Progetto: Progetto per la realizzazione del Porto turistico-crocieristico di Fiumicino - Isola Sacra

Procedura: Valutazione Impatto Ambientale (PNIEC-PNRR)

Codice Procedura: 10397

**Relazione sul Progetto per la realizzazione del Porto turistico-crocieristico di Fiumicino - Isola Sacra.
Osservazioni circa le integrazioni depositate dal proponente in data 11-06-2024**

Figura 4.52: Schema collegamenti elettrici Cold Ironing

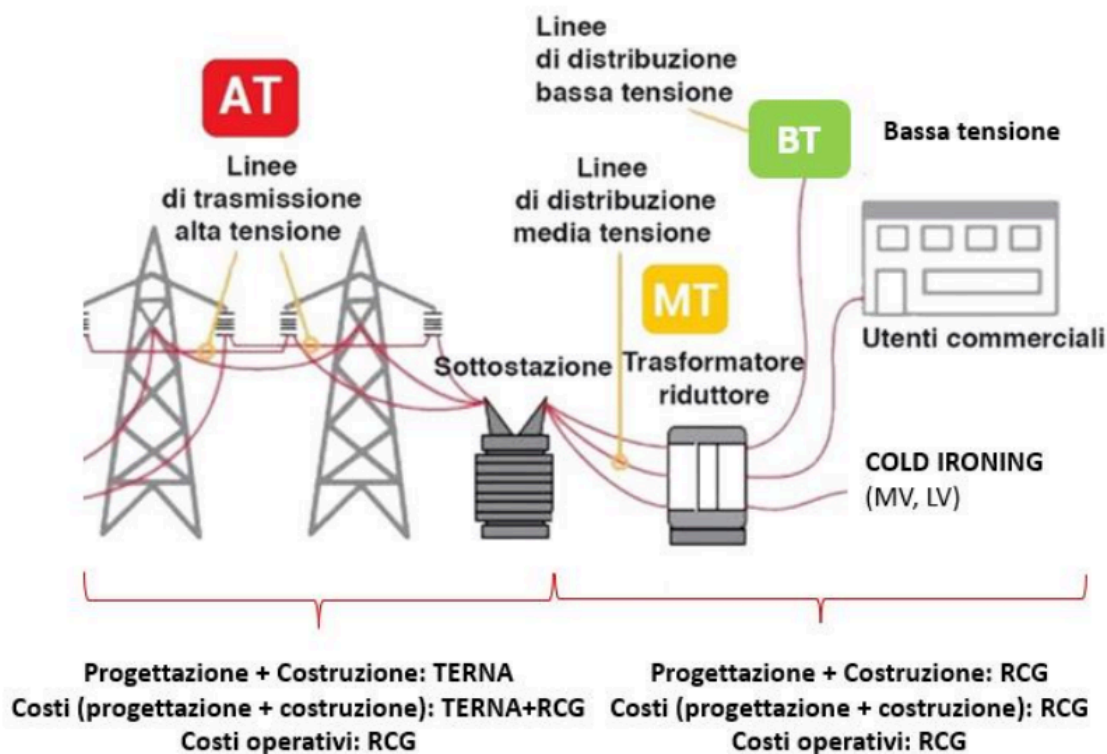
Stando a quanto presentato dal soggetto proponente, **le prescrizioni delle autorità competenti e le precedenti osservazioni dell'associazione scrivente in materia di Cold Ironing sono state semplicemente ignorate. I documenti mancanti e richiesti non sono stati presentati nonostante l'evidente complessità tecnica ed ingegneristica dell'infrastruttura di cold ironing, i dubbi sull'efficacia della sua implementazione e l'insistenza di quest'ultima in una zona ad alta vulnerabilità come quella di isola Sacra.**

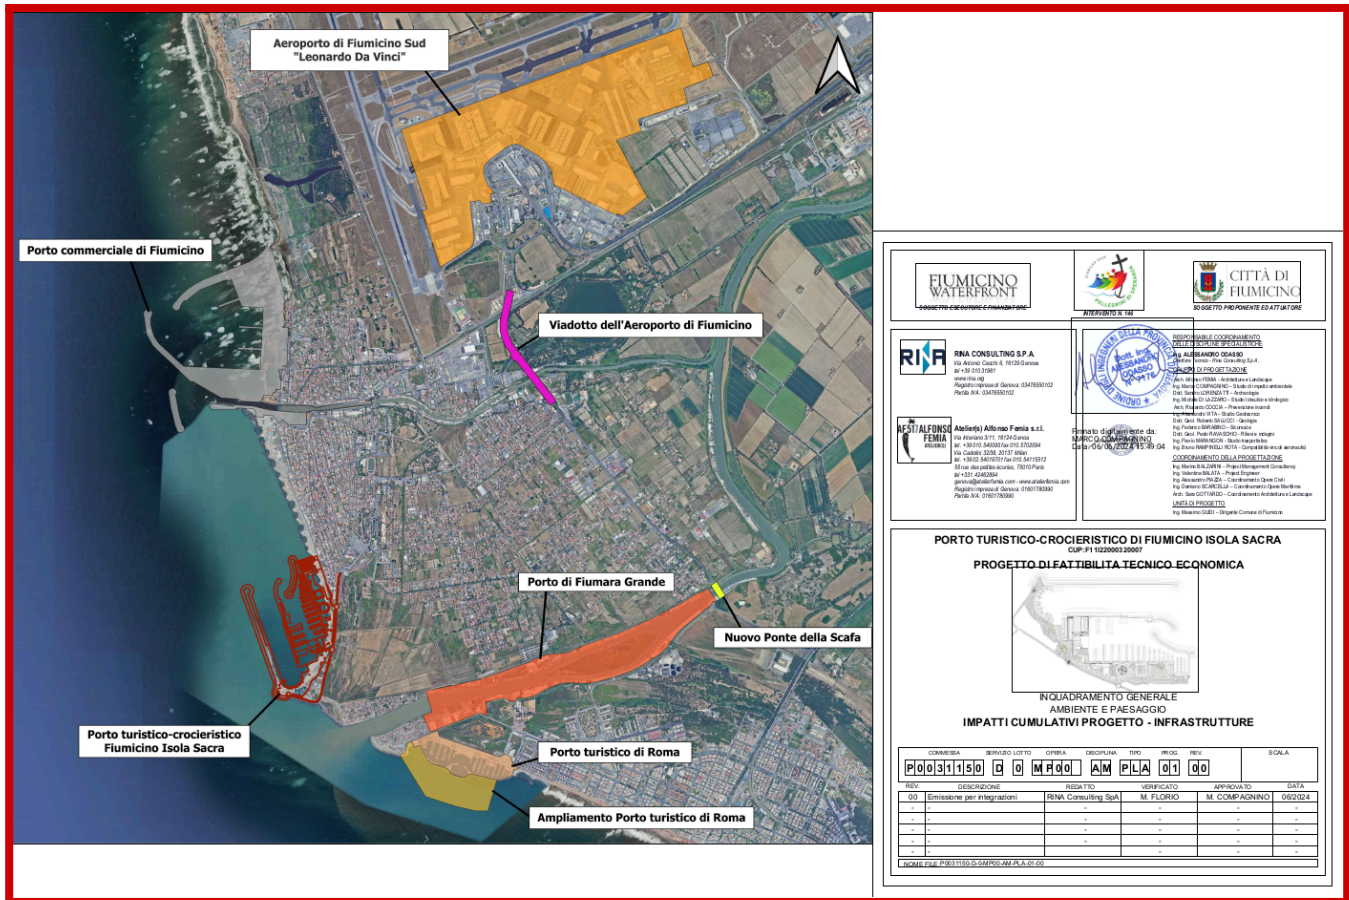
Riportiamo di seguito, quanto prodotto nel documento P0031150-D-0-MP00-AM-PLA-01-00 presentato dal soggetto proponente per quanto concerne la valutazione degli impatti cumulativi del progetto. **Si fa notare come la mappa sotto riportata è l'unico documento che attesta, a detta del soggetto proponente, un valutazione di impatto cumulativo.**

È necessario a questo punto affermare che **questo documento non rappresenta in nessun modo uno studio dell'impatto cumulativo dell'opera che include gli impatti derivanti dall'aeroporto, dal traffico stradale e dalle altre infrastrutture portuali presenti nelle aree adiacenti a quella interessata dall'opera.** Questo documento è una semplice fotografia aerea della città di Fiumicino in cui vengono individuate le infrastrutture che dovrebbero essere incluse in uno studio di impatto cumulativo. **Sono completamente assenti l'utilizzo di dati e di una metodologia standardizzata per la valutazione degli impatti che preveda categorie chiare e definite** (ad esempio, seguendo il metodo del Life Cycle Assessment come era stato suggerito dall'associazione scrivente). Inoltre, **non è presente alcun documento di testo in cui si spieghi come lo studio sia stato portato a termine.** Evidentemente, **il soggetto proponente non ha effettuato alcuno studio, nonostante questo sia stato richiesto e sia stato considerato dalle autorità competenti come uno degli aspetti dirimenti per valutare correttamente la viabilità dell'opera.**
